Modulo per la presentazione delle osservazioni per i piani/programmi/progetti sottoposti a procedimenti di valutazione ambientale di competenza statale

ID: Codice procedura (ID_VIP/ID_MATTM):10844

Impianto per la produzione di energia elettrica da fonte eolica, costituito da 6 aerogeneratori della potenza complessiva di 37,2 MW, un sistema di accumulo da 25 MW e relative opere connesse in località "Rempillo" nel comune di Pitigliano (GR).

ALLEGATO alle OSSERVAZIONI all' IMPIANTO EOLICO denominato REMPILLO nel COMUNE di PITIGLIANO (GR). Composto da n. 5 immagini e n. 5 pagine

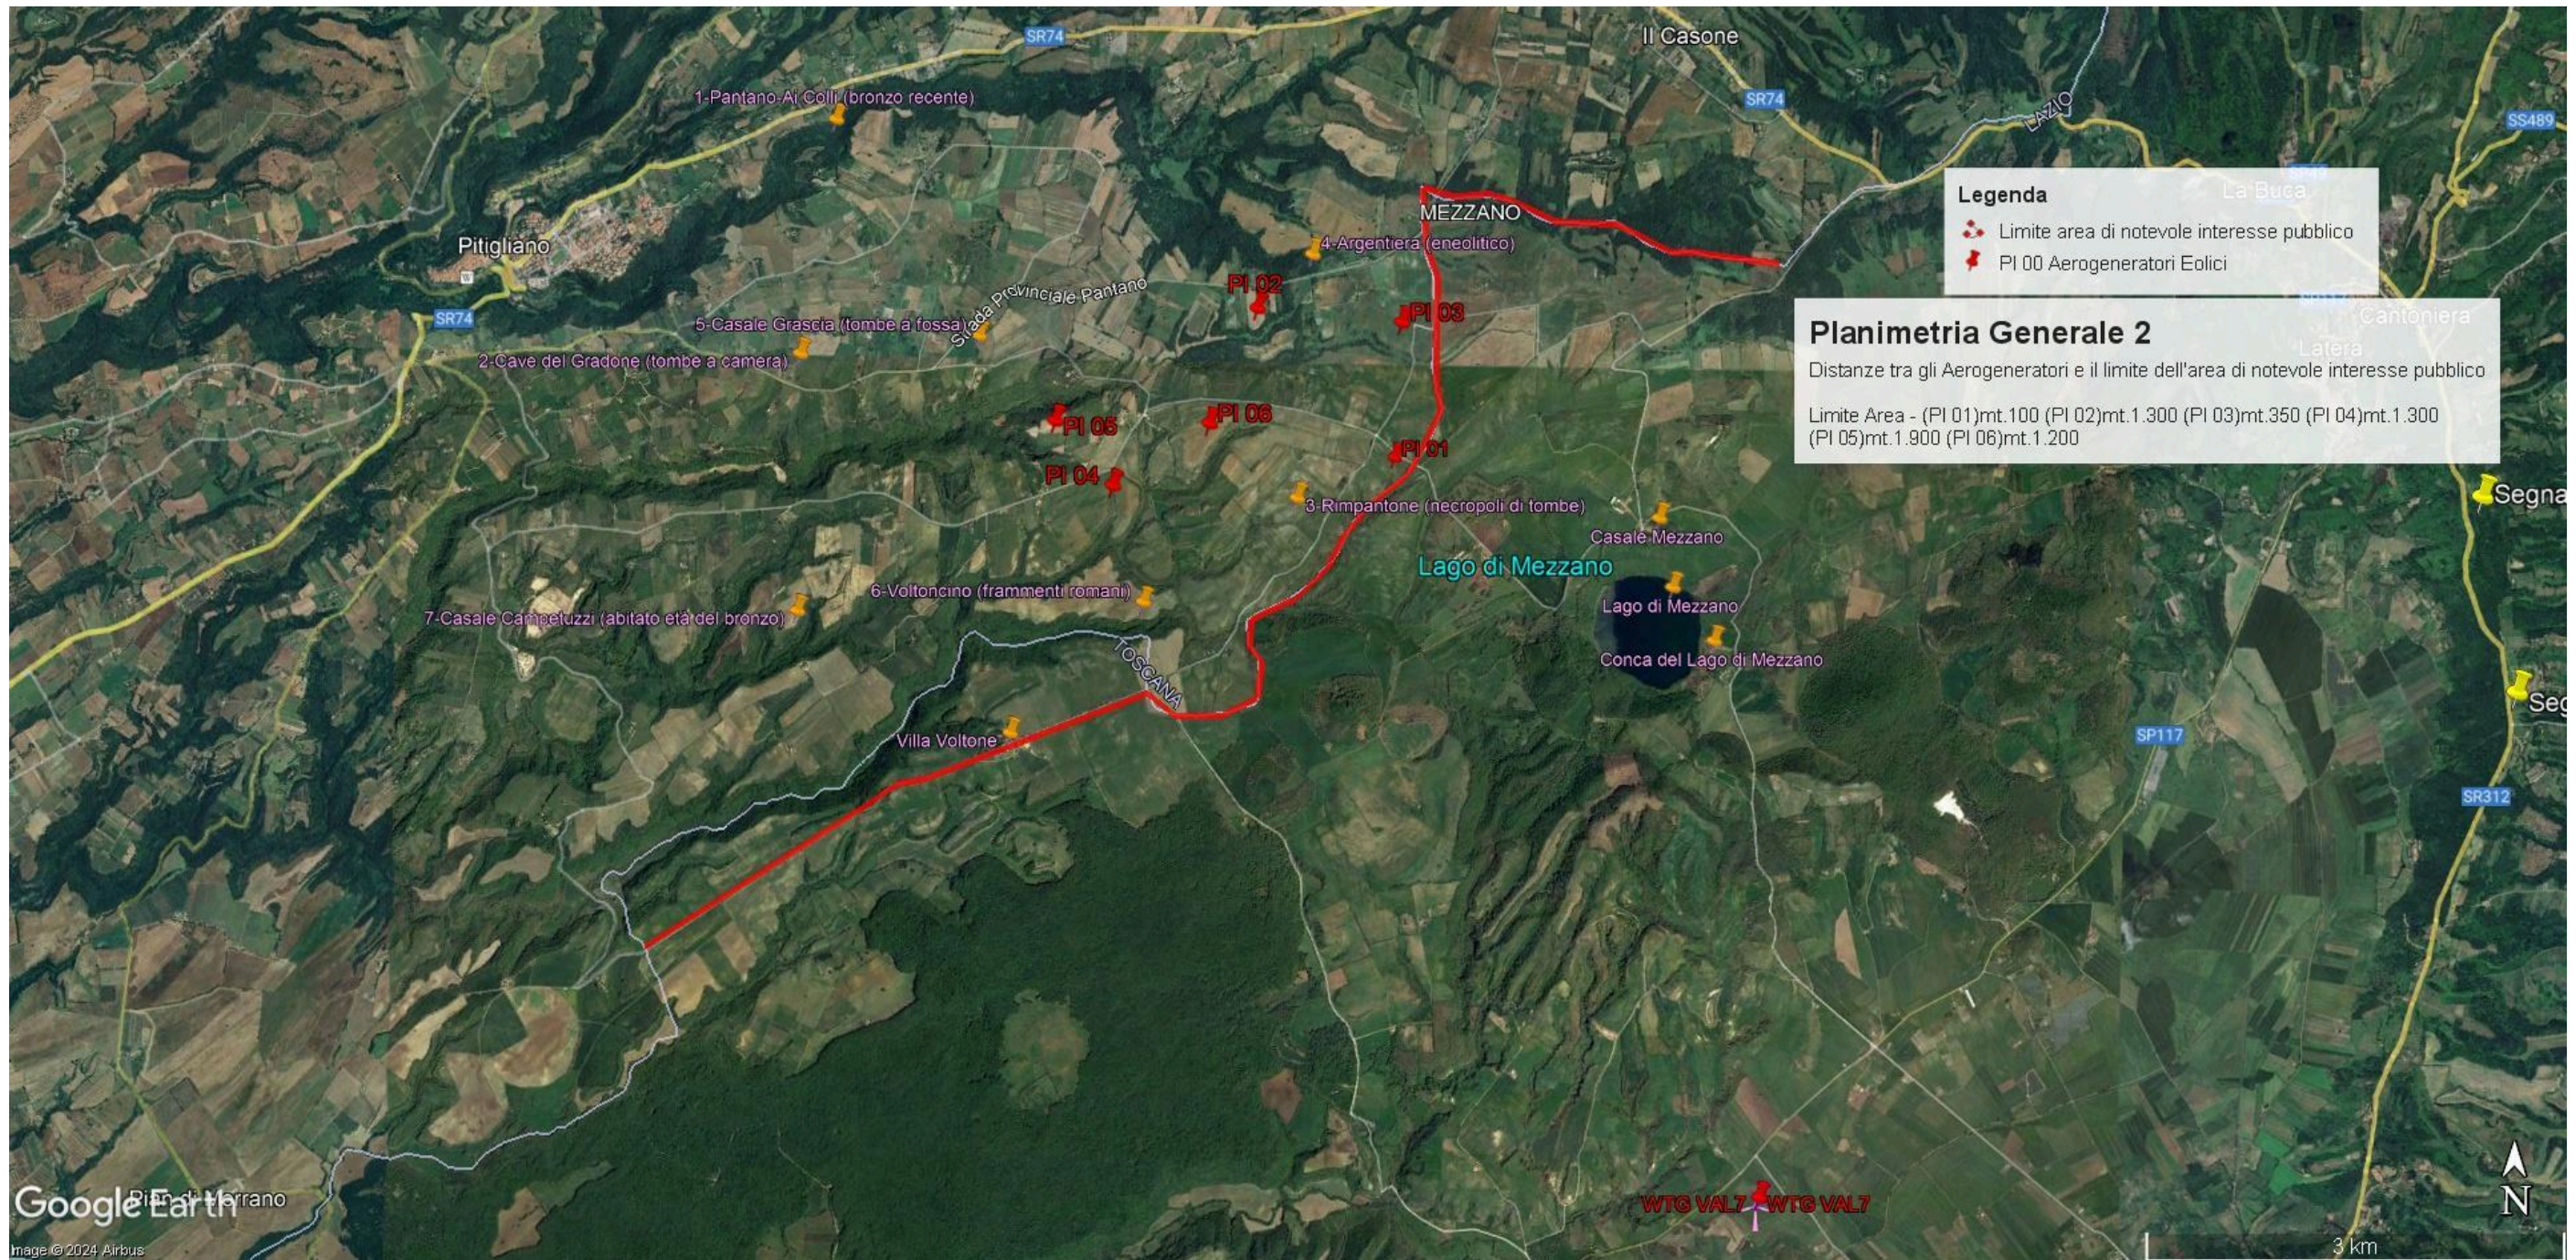
In sintesi, visti l'art. 20 comma 8 lettera c) quater del D.Lgs n 199/2021 e le Linee guida nazionali appena citate, considerato l'enorme impatto dell'impianto eolico industriale denominato "Rempillo" sulla zona paesaggistica di notevole interesse pubblico ben individuata nelle immagini n.1 e n. 2 e sui Beni Culturali evidenziati nell' immagine n. 3 dell'Allegato alle presenti Osservazioni, per la collocazione delle pale P04 e P05 direttamente all'interno del perimetro di un'area archeologica e per gli impatti anche sull'area intermedia e vasta dei pregiati territori laziali della Tuscia settentrionale e in particolare di quelli del pitiglianese ricco di emergenze agricole, naturalistiche, storiche e archeologiche del periodo etrusco ma non solo, si chiede che venga negata l'autorizzazione all' insediamento dell'impianto eolico denominato "Rempillo".

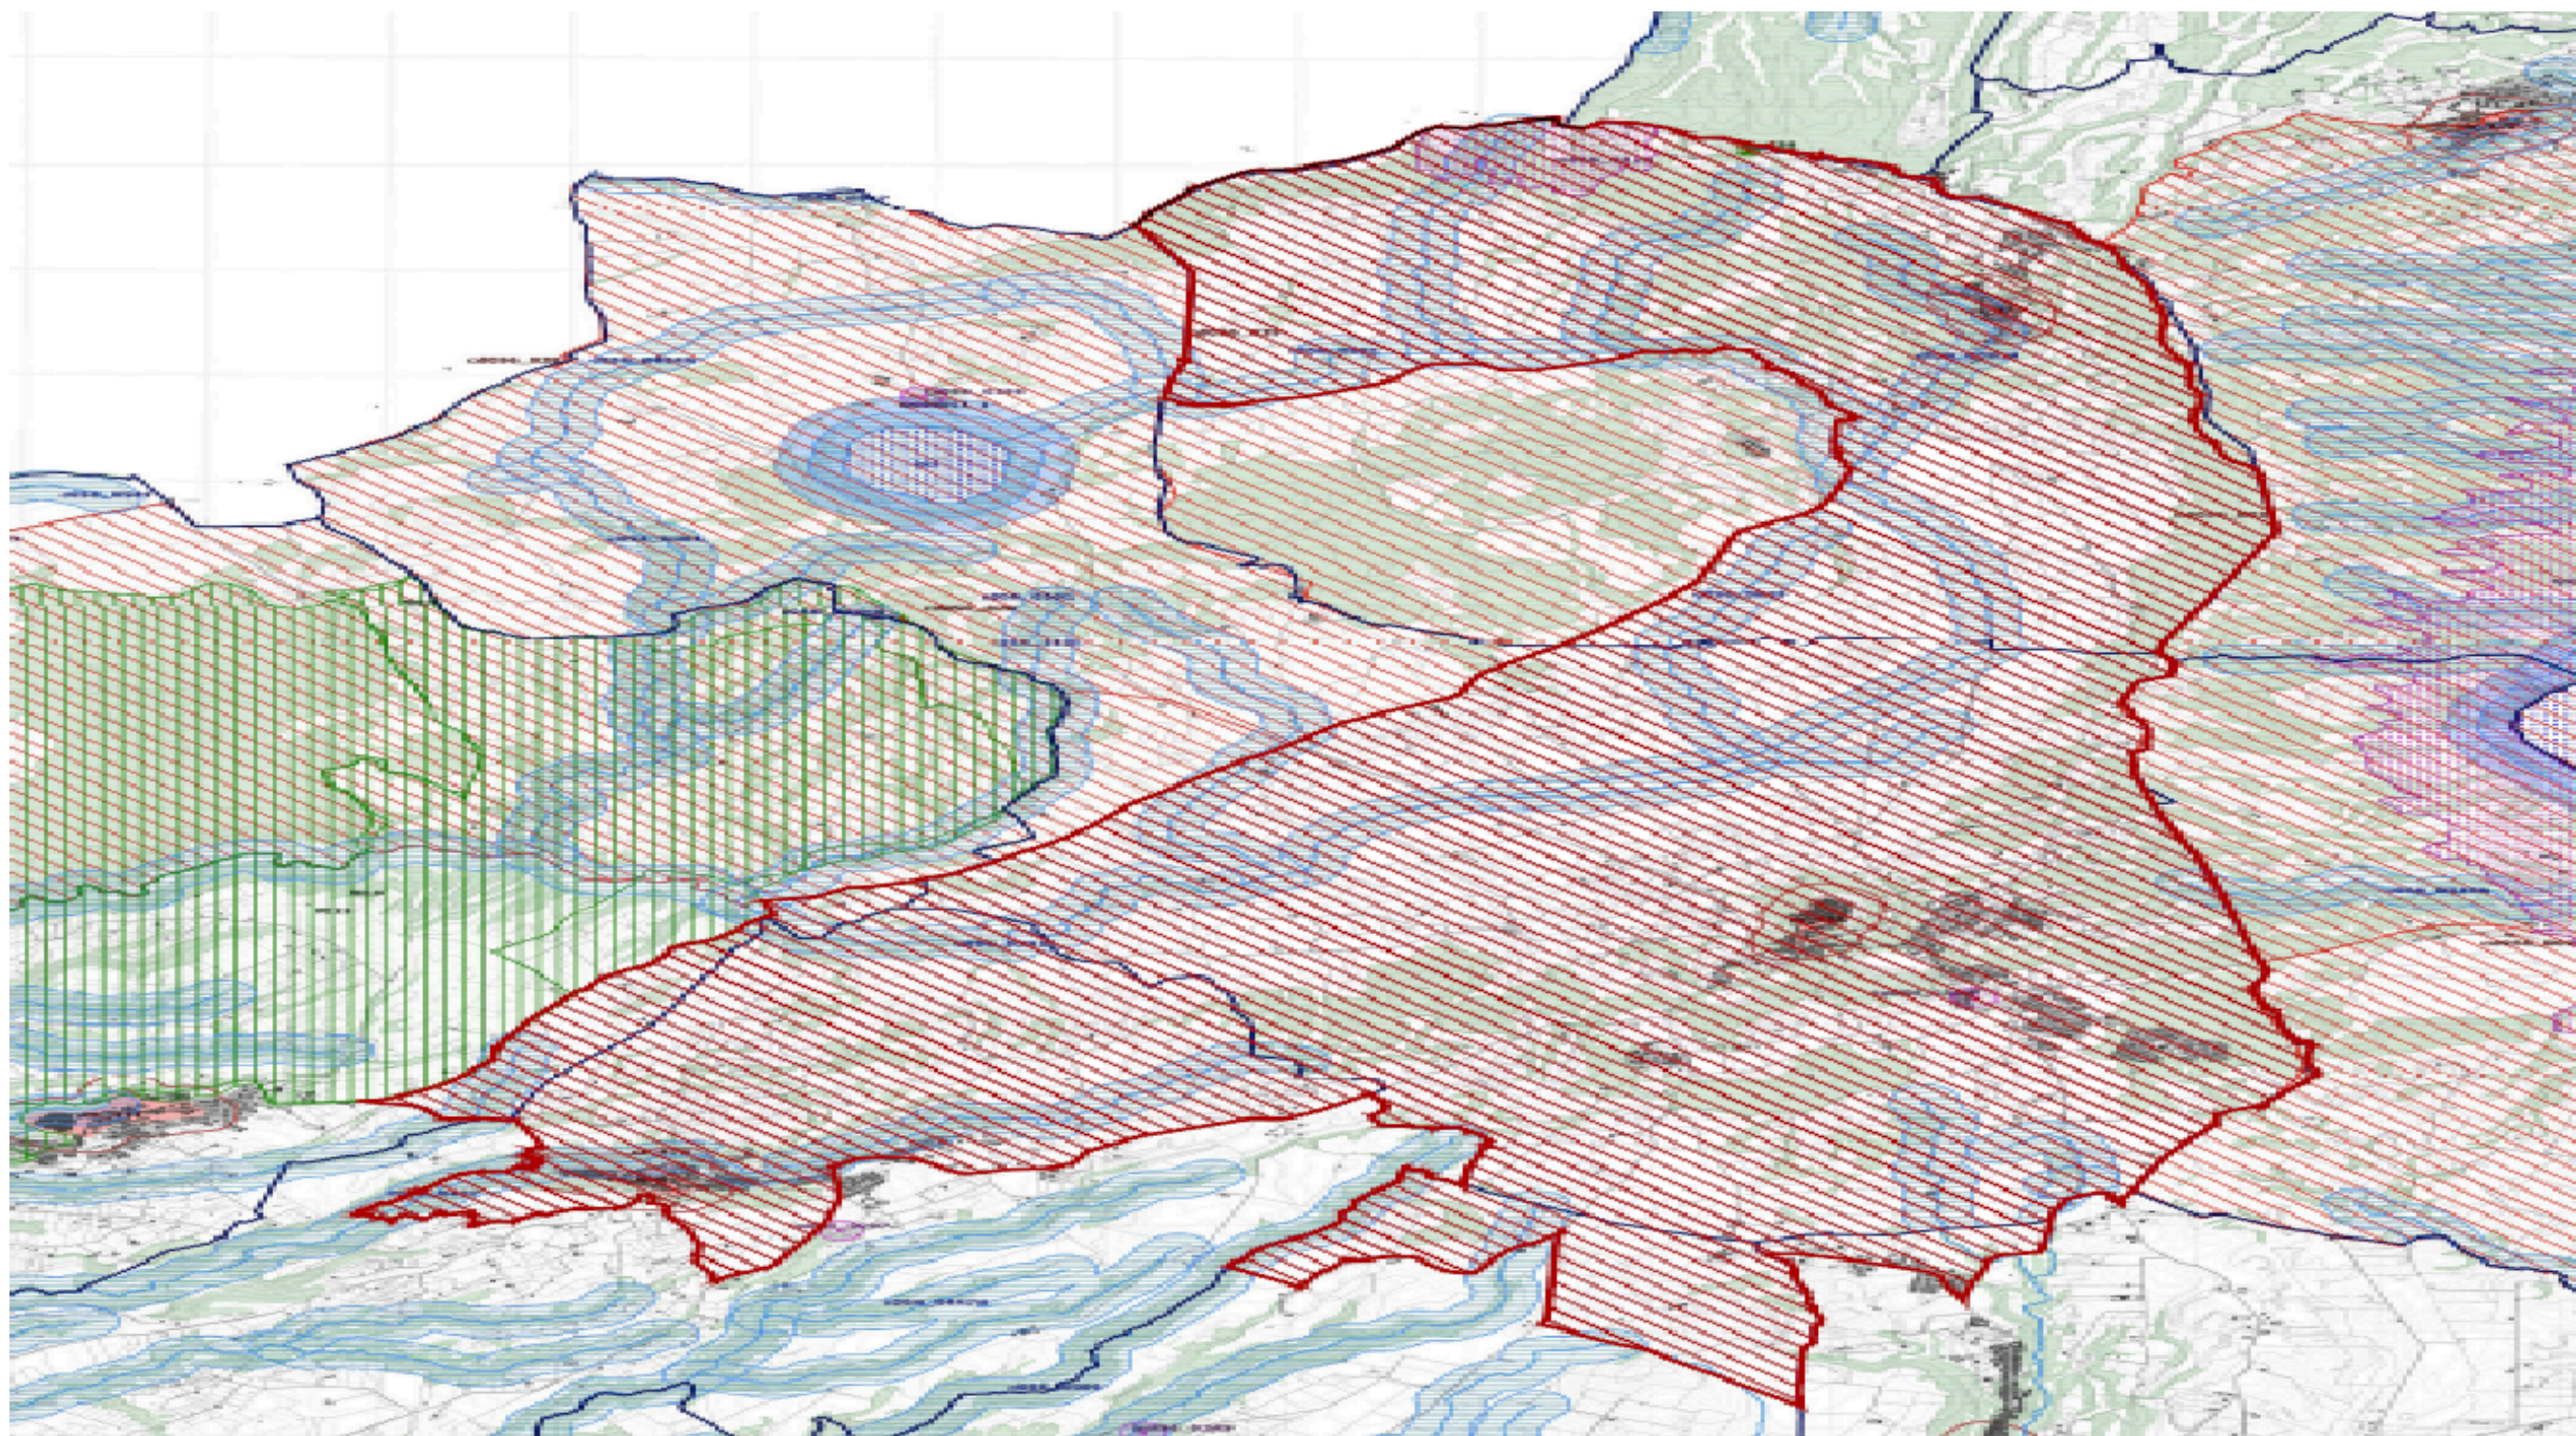
l'immagine n. 2 dell' ALLEGATO) all'area di notevole interesse pubblico " Conca del lago di Bolsena" (D.M. 24.10.1960). Praticamente una vasta zona che per interesse paesaggistico e naturalistico oltre che storico, archeologico e identitario rappresenta un unicum nel panorama nazionale.

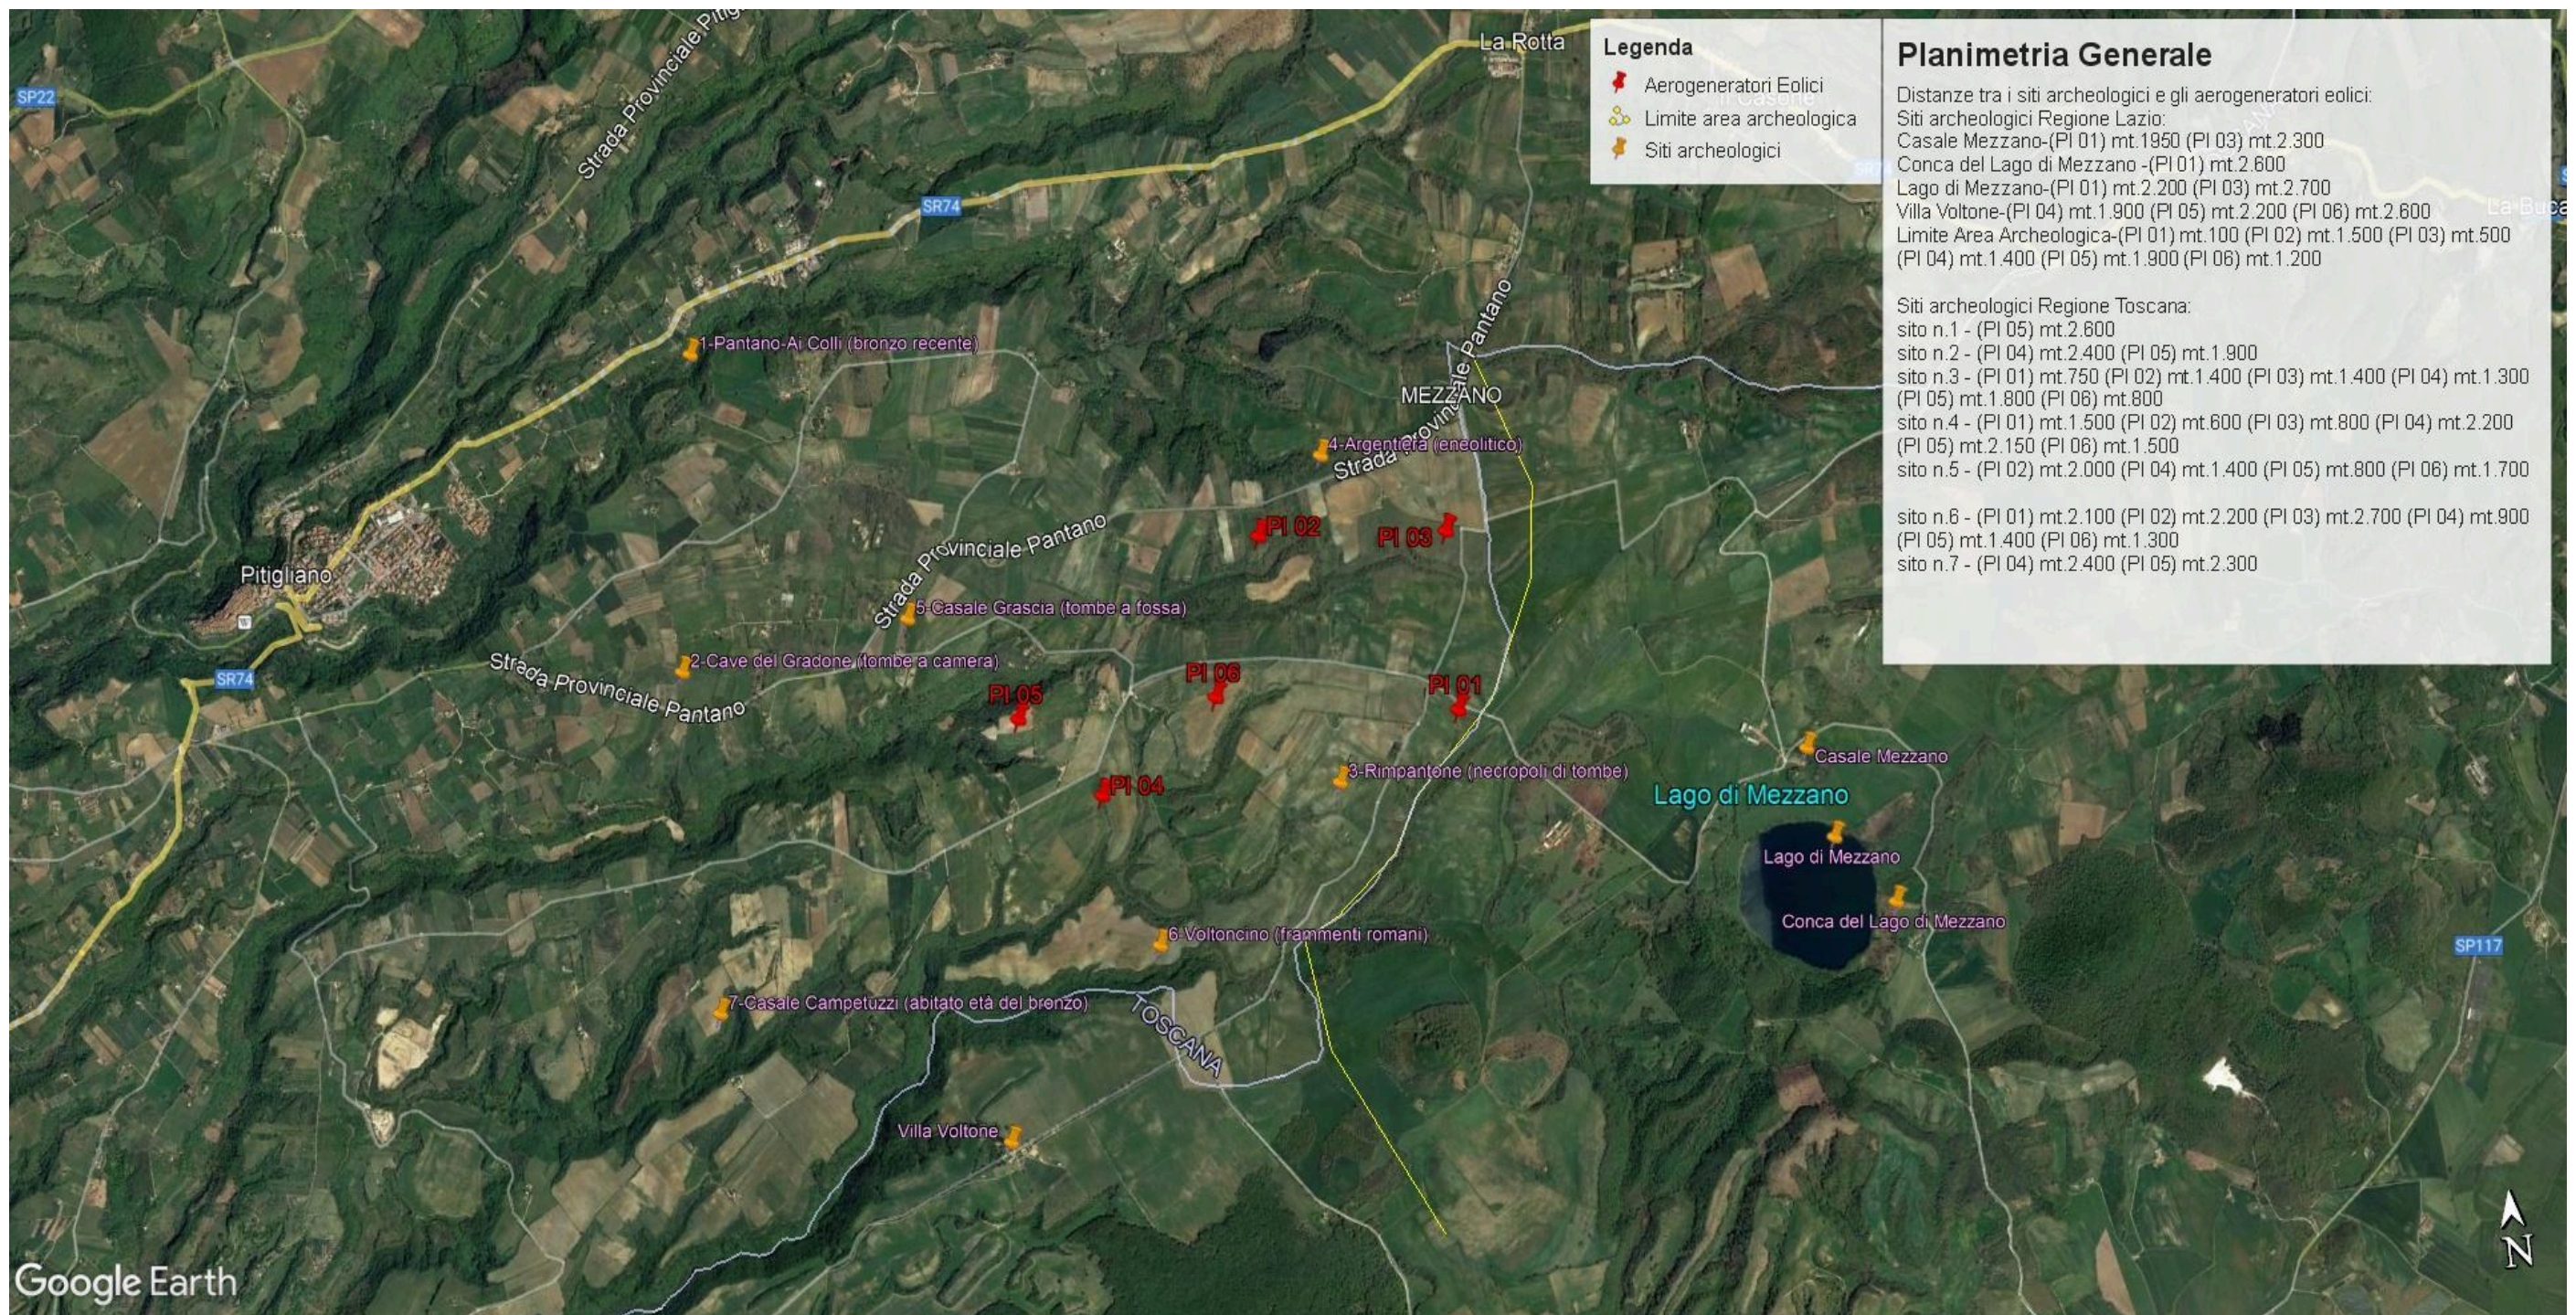
Inoltre, la zona in cui insisterebbe l'impianto eolico industriale Rempillo è compresa nelle fasce di rispetto di 3 km di diversi beni archeologici tutelati dalla parte II del Codice dei Beni Culturali (vedi

Allegato, immagine n. 3). Inoltre le pale P04 e P05 ricadono all'interno di un'area archeologica che la Proponente vorrebbe cancellare per il semplice fatto che non è riportata nel documento regionale ma nel documento provinciale come meglio dettagliato nell'Osservazione n. 5. Alla luce di quanto documentato appare chiaro quindi che la collocazione dell'impianto non ha tenuto conto alcuno dei vincoli dell'area nella quale è stato progettato e l'inserimento dell'impianto eolico nel paesaggio e sul territorio non è corretto (Allegato IV delle Linee guida nazionali di cui al D.M dello Sviluppo economico del 10.09.2010).
